Licitación Pública I/24

COMUNICADO 1/24

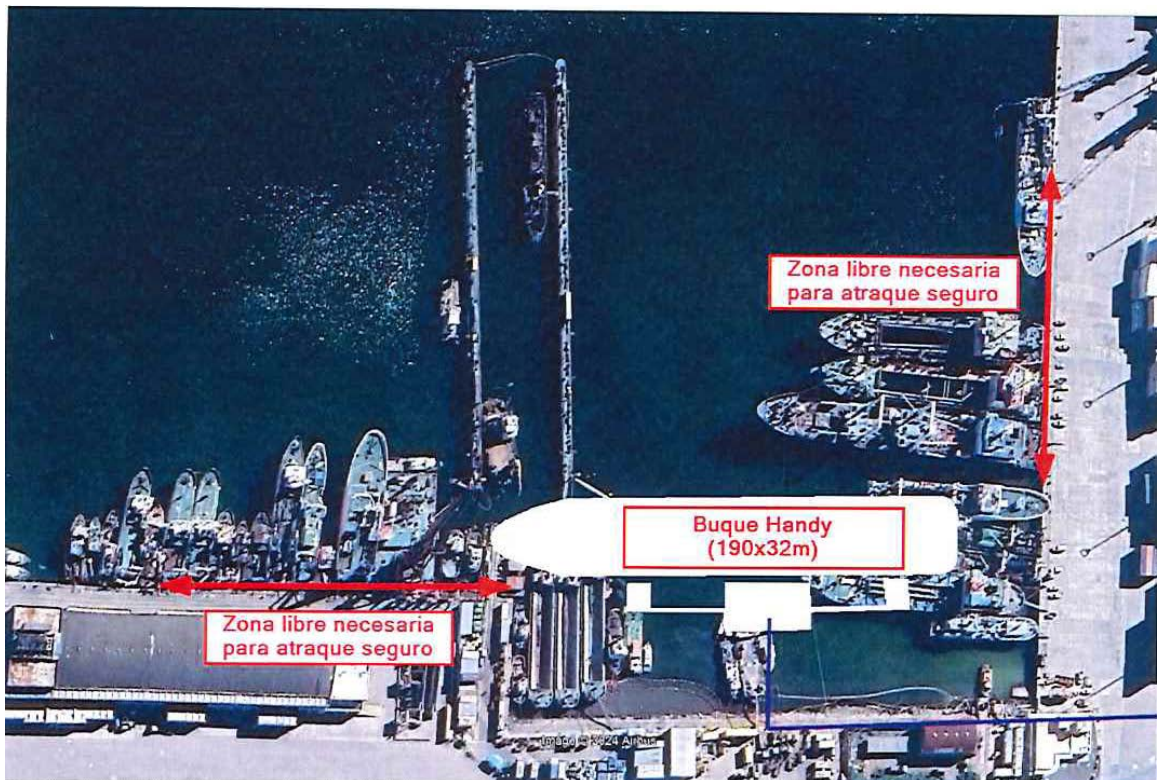
En la Sección VII, capítulo 1 (Área de la concesión) del Pliego se describe el área destinada a la concesión, pero no se hace mención a los espacios libres que se dejarán en el frente de atraque del Muelle C y del Muelle 11, a efectos de una maniobra de atraque, operación y desatraque seguros. Adicionalmente, en la Resolución N° 075/24 de la Prefectura Nacional Naval de fecha 5 de marzo de 2024, se dispone el ingreso y

atraque de buques contenedores de 336 metros de eslora y 51 metros de manga, que estarán maniobrando en la Dársena II y atracando en el Muelle C, con restricciones específicas.

6.2. ¿Cuál es el espacio mínimo que la Administración está dispuesta a ceder en el Muelle C y en el Muelle 10 -11 para el correcto atraque, operación y desatraque de buques de hidrocarburos en forma segura?

Respuesta: El espacio asignado a la concesión es el delimitado por la longitud del frente de atraque y un ancho desde el dique de ribera existente (lado tierra) hasta 50 m por delante de los dolphins de arrime (lado mar).

Figura 2: Interferencias en esquina Suroeste de BOMPORT

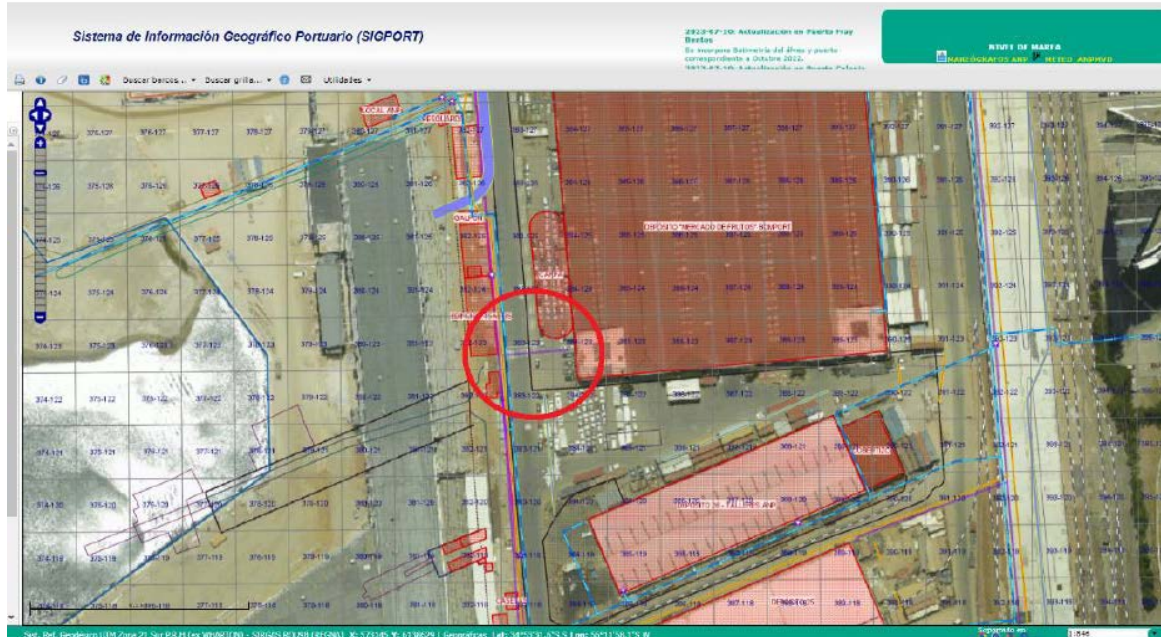
19.b. Esquina Suroeste de BOMPORT. Interferencia: ductos de comunicación. Puntos de la grilla en Cartografía ANP: 383-123. Ver Figura 2

Respuesta: Ver planos anexados a este comunicado.

Figura 3: Interferencias al Oeste de Depósitos 24, 25 y 26

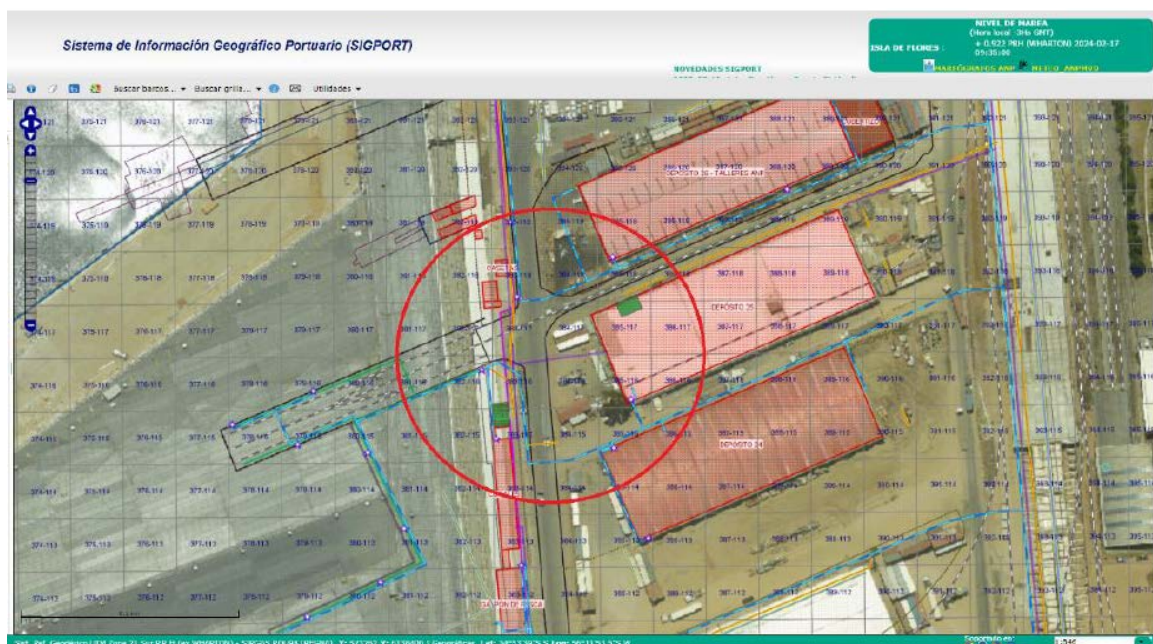
19.c. Al Oeste de Depósitos 24, 25 y 26. Interferencias: red de agua potable, ductos de comunicación, ductos de energía. Puntos de la grilla en Cartografía ANP: 383-118, 383-117, 383-116, 383-115, 383-114. Ver Figura 3

Respuesta: Ver planos anexados a este comunicado.

Figura 4: Interferencia al Oeste del Scanner

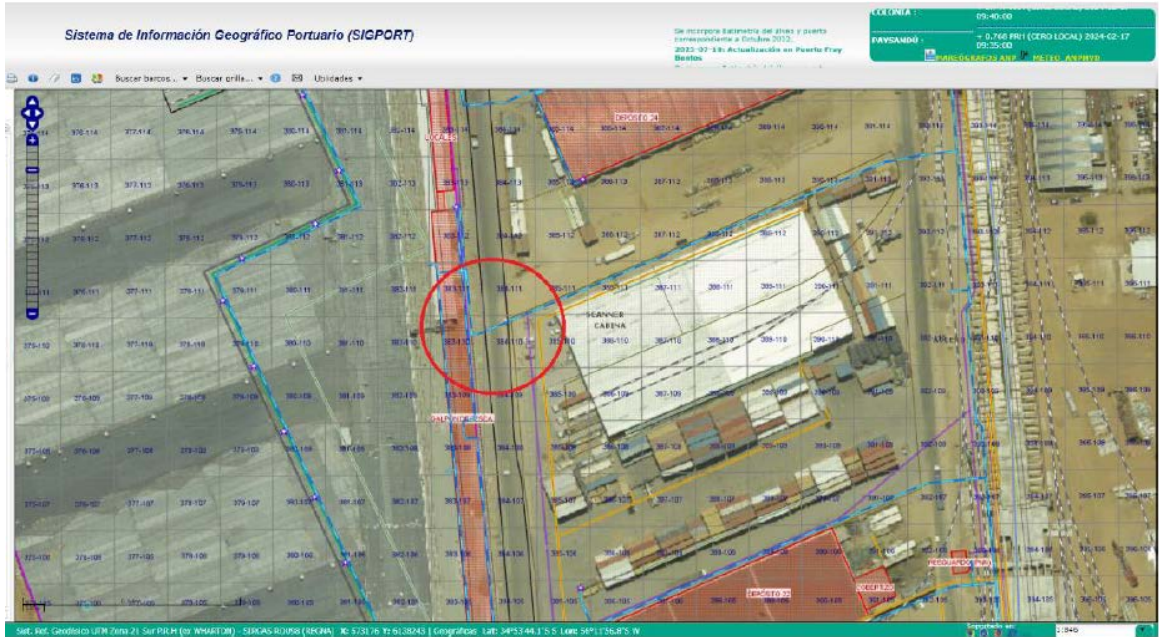
19.d. Al Oeste del Scanner. Interferencia: red de agua potable. Puntos de la grilla en Cartografía ANP: 384-110. Ver Figura 4

Respuesta: Ver planos anexados a este comunicado.

Figura 6: Interferencias al Este del edificio "Rowing"

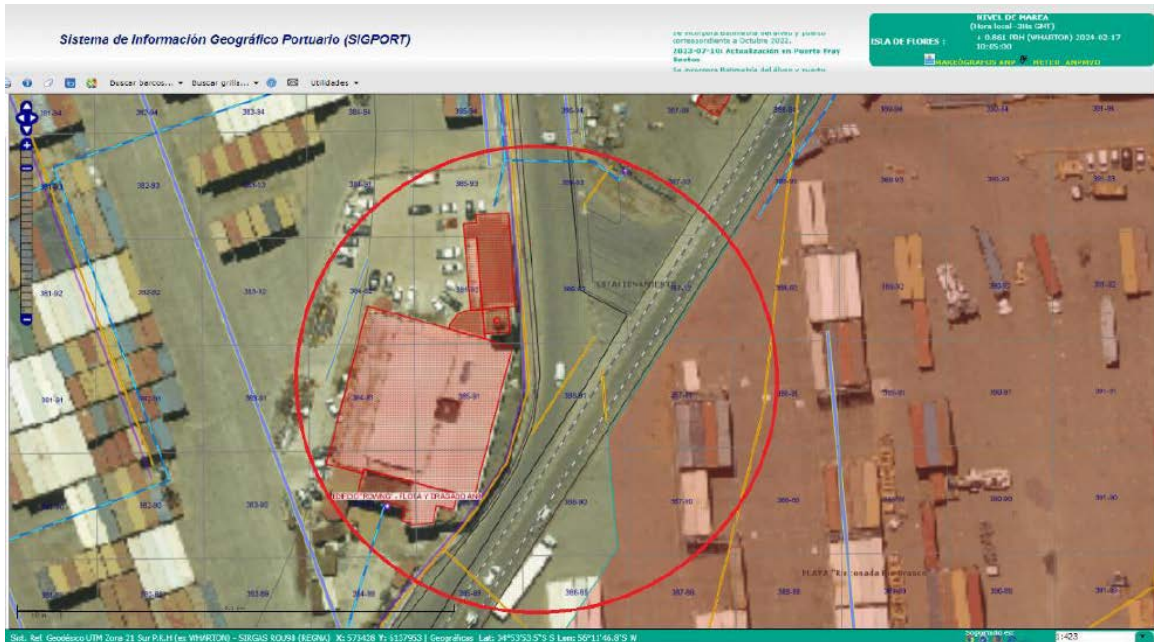
19.f. Al Este del edificio “Rowing”. Interferencia: red de agua potable, ductos de energía. Puntos de la grilla en Cartografía ANP: 386-93, 386-91, 385-89. Ver Figura 6.

Respuesta: Ver planos anexados a este comunicado.

Figura 7: Interferencias en colector La Paz

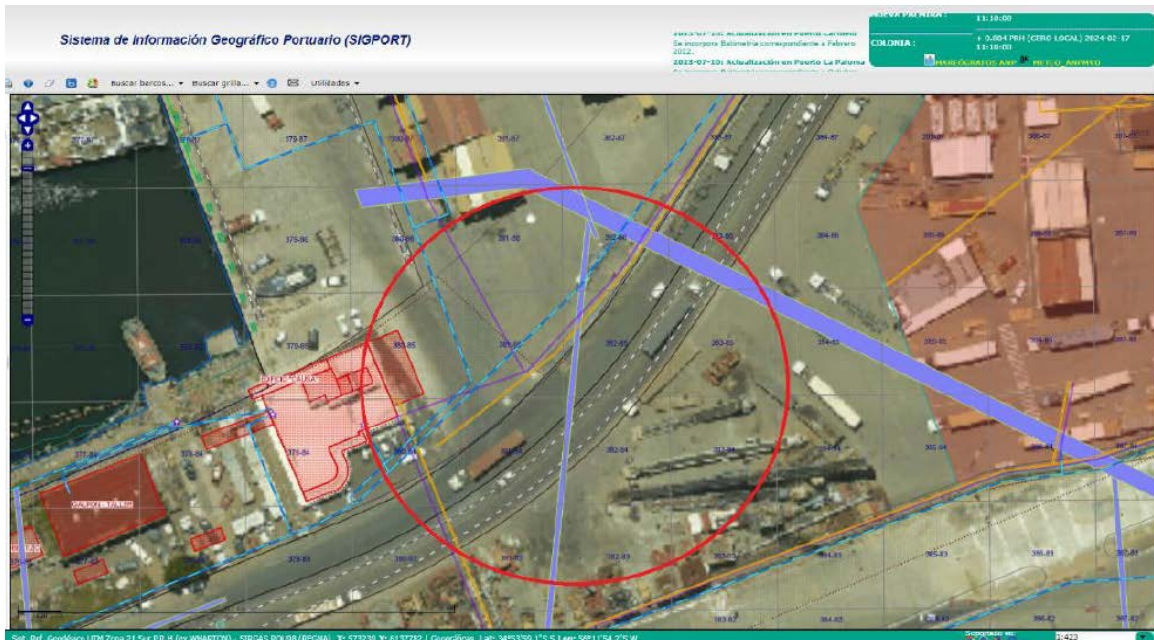
19.g. Cruce del colector La Paz. Interferencia: red de agua potable, ductos de comunicación, ductos de energía, colector la Paz, colector Julio Herrera. Puntos de la grilla en Cartografía ANP: 382-86, 383-86, 381-85, 382-85, 380-84, 381-84, 382-84. Ver Figura 7

Respuesta: Ver planos anexados a este comunicado.

Figura 8: Esquema tentativo de caños en zanja

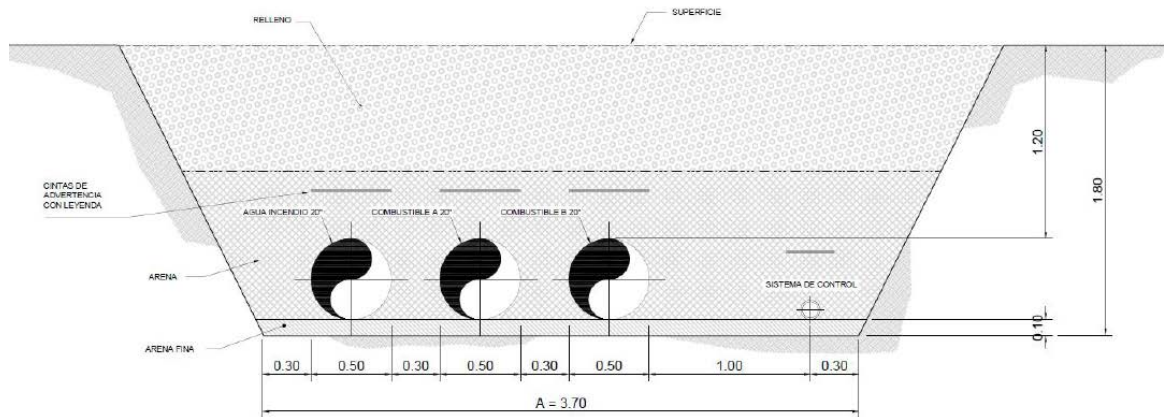
El tramo del recorrido ubicado entre la TEBETUR y el depósito BOMPORT (1-24 ANEXO 01) parece bastante congestionado (Figura 1). En el lado Oeste de la calle

Colombia hay líneas eléctricas y la descarga de la Central Batlle, y en el lado Este de la calle se ubicará la vía de tren. El ancho de zanja necesario para el tendido de cañerías soterradas es aproximadamente 4 metros (ejemplo de zanja adjunto en Figura 8). ¿Es admisible la instalación aérea de las cañerías en esta parte del recorrido?

Respuesta: No. Se deberá cumplir con lo establecido en la Sección VII (CONDICIONES DE LAS INVERSIONES A REALIZAR), punto 5.3 (Tuberías de conducción de combustibles), penúltimo párrafo: “Únicamente en aquellos casos que resulte inadmisibles el soterrado, se podrán admitir soluciones aéreas o modificación del trazado”. Se interpreta que la consulta refiere a la Calle Río Branco.

Figura 9: Recorrido tentativo de caños

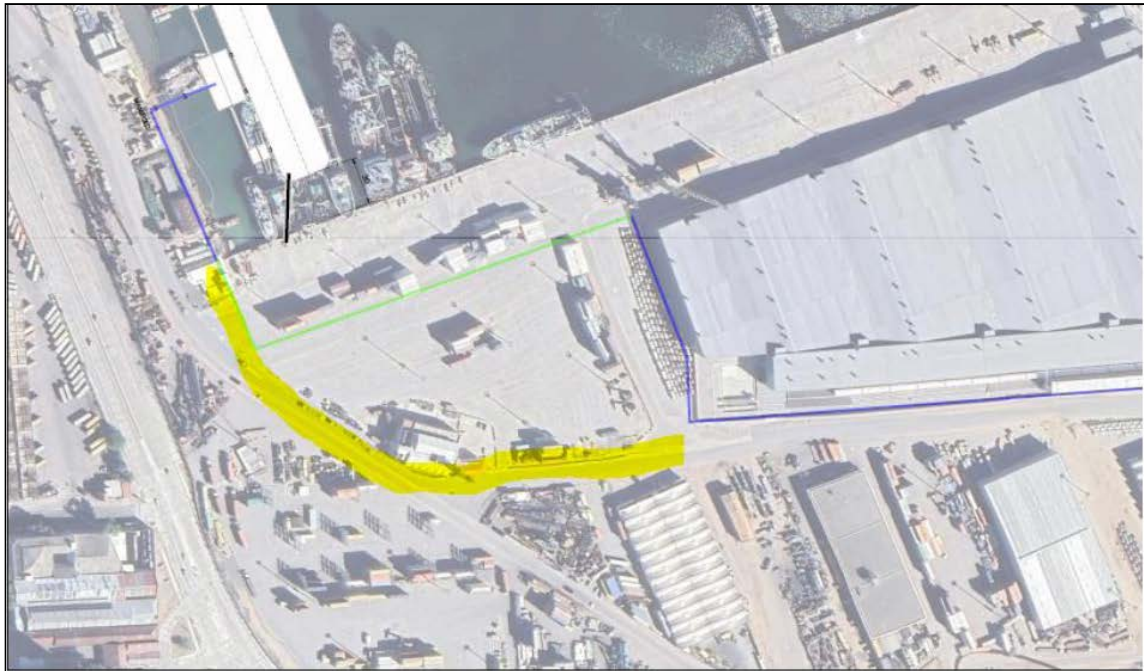
¿Es posible realizar el recorrido de las cañerías a lo largo de la calle Colombia, desde el área de concesión hasta el puesto de atraque a construir, en vez de rodear el depósito de UPM como se muestra en el documento 1-24 Anexo 04? Figura 9.

Respuesta: No. Se interpreta que la consulta refiere a la Calle Río Branco.

Figura 11: Circulación alrededor del área de concesión

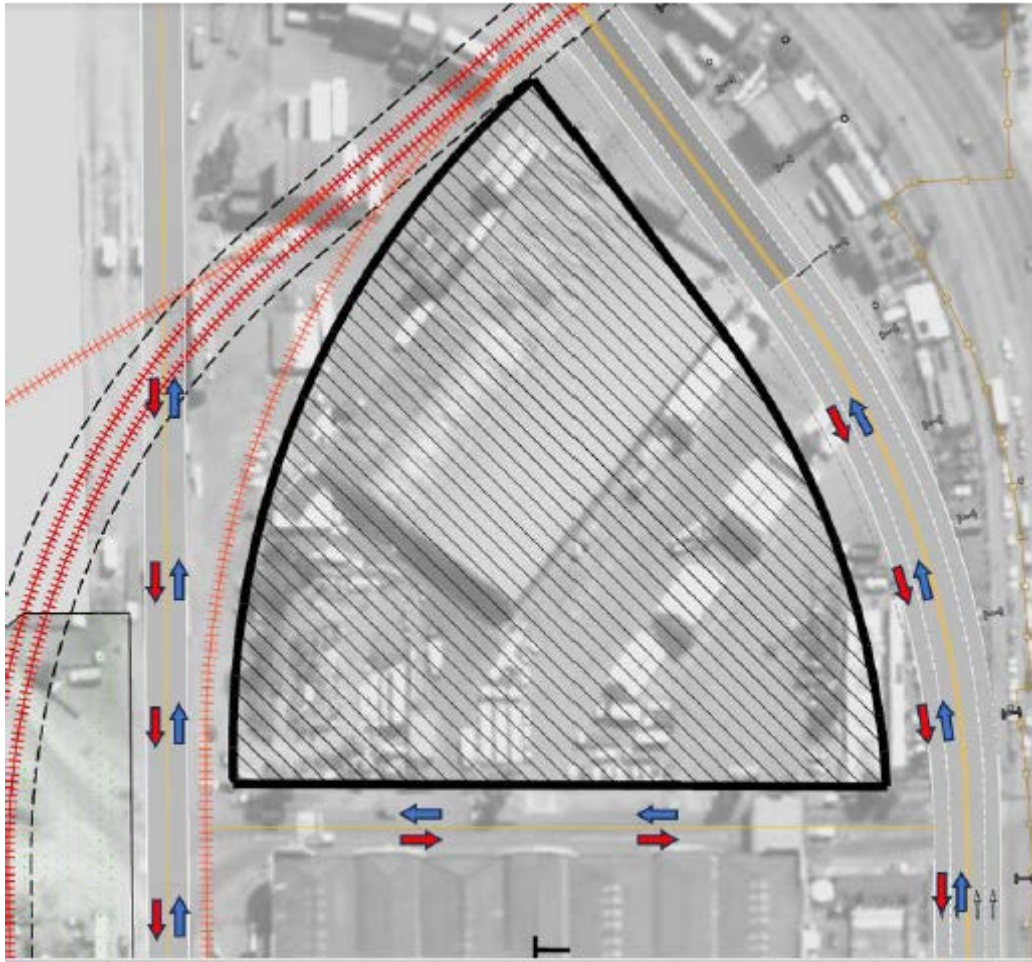
27.a. ¿Cómo va a quedar estipulada la circulación de camiones una vez terminadas las obras? ¿Estará permitida la circulación de camiones alrededor del área de concesión en ambos sentidos, tal como se muestra en la Figura 11?

Respuesta: No, Las circulaciones graficadas no son correctas. Sobre el límite Noreste/Este de la Concesión existirá la vía principal de circulación intraportuaria. Sobre el límite Noroeste/Oeste existirá una vía férrea.
